NOTAT

Udkast til Ishøj Kommunes hørингssvar til Miljø- og Fødevareministeriet vedr. forslag til ny afgrænsning af vandløb i vandområdeplanerne

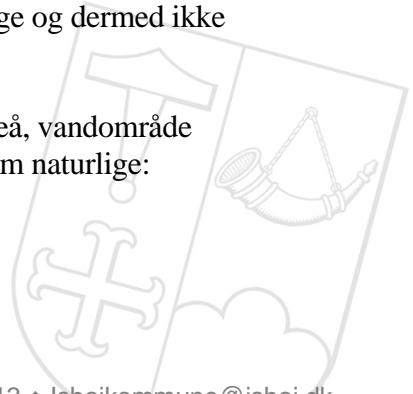
Af Miljøstyrelsens IT-værktøj (Miljøgis), der angiver hvilke vandløbsstrækninger vandråd og kommuner skal behandle, fremgår i forbindelse med opgave 2 om kvalificering af udpegning af vandløb som kunstige og stærkt modificerede, at den nederste strækning af Store Vejleå, vandområde (o8460) beliggende i Ishøj og Vallensbæk kommuner, er udpeget som kandidat til nærmere undersøgelse mhp. ændret karakterisering fra ”naturlig” til ”kunstig” eller ”stærkt modificeret”, samt at den nederste strækning af Lille Vejleå, vandområde (o8444) beliggende i Ishøj og Greve kommuner, er udpeget som kandidat til nærmere undersøgelse mhp. ændret karakterisering fra ”naturlig” til ”kunstig” eller ”stærkt modificeret”.

Ishøj Kommune vurderer, at de udpegede vandløbsstrækninger er naturlige og dermed ikke kandiderer til ændret karakterisering til kunstig eller stærkt modificeret.

Ishøj Kommune fremfører følgende argumenter for hvorfor at Store Vejleå, vandområde (o8460), samt Lille Vejleå, vandområde (o8444) skal forblive udpeget som naturlige:

- Store Vejleå og Lille Vejleå er naturlige vandløb og ikke ”kunstige”, idet vandløbene kan genfindes på historiske kort (høje målebordsblade 1842 – 1899). På den udpeget strækning ligger Store Vejleå overvejende i samme leje.

- Store Vejleå er ikke ”stærkt modifieret”. På den udpegede strækning er de fysiske forhold (hydromorforlogiske forhold) stortset uden menneskelige påvirkninger på nær enkelte underføringer ved infrastruktur'anlæg. Det nederste stykke af åen, udenfor den udpegede strækning, forløber langs dige mod Ishøj Havn og har udløb til havnen igennem sluse. Det vurderes, at de menneskelige påvirkninger er af et beskedent omfang der ikke er til hindring for vandløbets målopfyldeelse.

- Lille Vejleå er ikke ”stærkt modifieret”. På den udpegede strækning er de fysiske forhold (hydromorforlogiske forhold) delvist uden menneskelige påvirkninger. Vandløbet har enkelte underføringer ved infrastruktur'anlæg og er udrettet på en ca. 650 meter lang strækning. Det vurderes, at de menneskelige påvirkninger samlet set er af mindre omfang, der ikke er til hindring for vandløbets målopfyldeelse.

- Store Vejleå og Lille Vejleå er på de nedre strækninger stuvningspåvirket med saltvandsindtrængning fra Køge Bugt. Dette kan bevirkе, at vandløbene ikke kan tilstandsvurderes efter de almindelige kriterier som faunaklasse (DVFI), da de vil have en anden biologisk sammensætning. Dette kan bevirkе, at god økologisk tilstand på de nedre strækninger ikke kan opnås af naturlige årsager.

Ishøj Kommune imødeser, at Miljøstyrelsen foretager de nødvendige ændringer i udpegningerne af Store Vejleå og Lille Vejleå, der vil fastholde vandløbene som naturlige.
